AVIS IRSN N° 2021-00124

Objet : EDF - REP - Centrale nucléaire du Tricastin - Stabilité au séisme de niveau noyau dur de la « digue en gravier » du canal de Donzère Mondragon – PT ECS 11.

Réf. : Lettre ASN CODEP-DCN-2019-022111 du 14 mai 2019.

Figure 1. Coupe type d'une digue en rive droite du canal de Donzère Mondragon

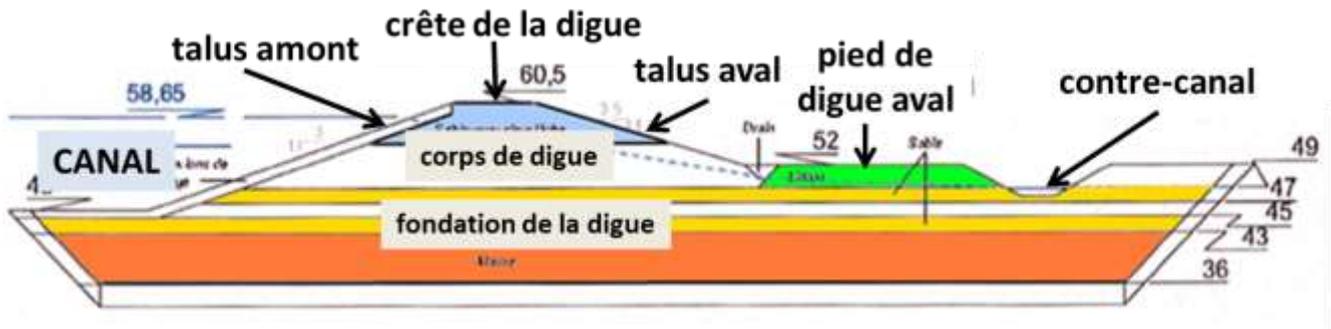
- un confortement provisoire devant assurer la stabilité de l'ouvrage en cas de SMS. Il s'agit d'une recharge filtrante et drainante mise en place en octobre 2017 sur le talus aval³ ;
- un confortement pérenne devant assurer la stabilité de l'ouvrage en cas de SND. Dans ce cadre, des reconnaissances géotechniques complémentaires ont été réalisées en 2018, et les travaux correspondants seront effectués à partir de 2021.

³ Le talus aval et les autres éléments d'une digue sont présentés sur la figure 1 en annexe.

Figure 2. Techniques de confortement utilisées pour la « digue en gravier »

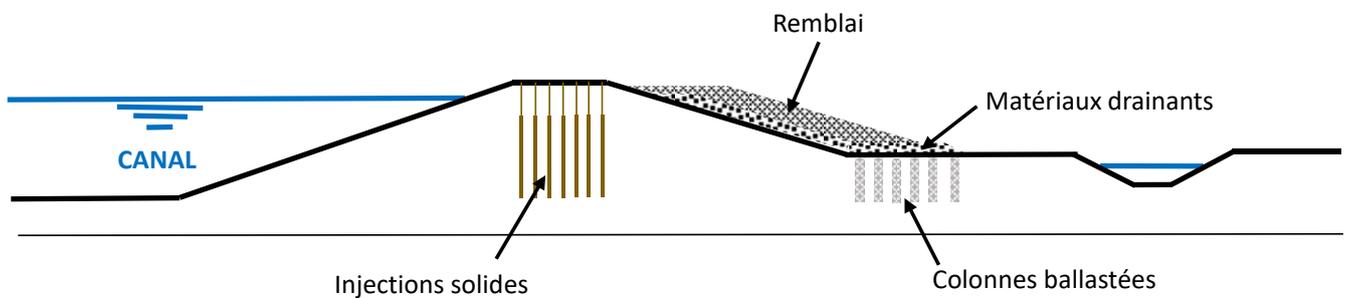
Le projet de confortement pérenne retenu par EDF vise à assurer la stabilité du talus aval de la digue et à maîtriser les conséquences d'une défaillance de l'étanchéité du talus amont à la suite de l'occurrence d'un séisme de niveau noyau dur. Mettant en œuvre les techniques de confortement présentées sur la figure 2 en annexe, il se décline de la façon suivante :

- le secteur amont sera conforté par des colonnes ballastées en pied aval, apportant un drainage et une densification des matériaux alluvionnaires de fondation ;
- le secteur central ne nécessite pas de confortement. Toutefois, par homogénéité de traitement avec les secteurs amont et aval et pour drainer les éventuelles percolations en cas de défaut local de l'étanchéité du talus amont, un complexe filtrant et drainant sera mis en œuvre sur le talus aval de ce secteur. Le cas échéant, des limons seront déposés sur le talus aval de ce secteur ;

- le secteur aval sera conforté par une densification du corps de digue à l'aide de la technique d'injection solide, par un élargissement de la crête à l'aide d'une recharge filtrante et drainante placée sur le talus aval, ainsi que par des colonnes ballastées apportant un drainage des matériaux en pied aval.

Les conclusions de l'IRSN concernant la solution de confortement pérenne de la « digue en gravier » sont les suivantes. Pour les secteurs amont et aval, la présence des colonnes ballastées limite les phénomènes de liquéfaction en pied de talus aval, donc les risques de glissement de ce talus. Pour le secteur aval, le traitement par injections solides du corps de digue empêche la liquéfaction étendue de la couche de sable au sein de ce corps de digue, qui pourrait favoriser la formation d'instabilités simultanées des talus amont et aval. Par ailleurs, les recharges filtrantes et drainantes placées sur les talus aval des différents secteurs concourent au même objectif de préservation de l'intégrité de la crête de digue.
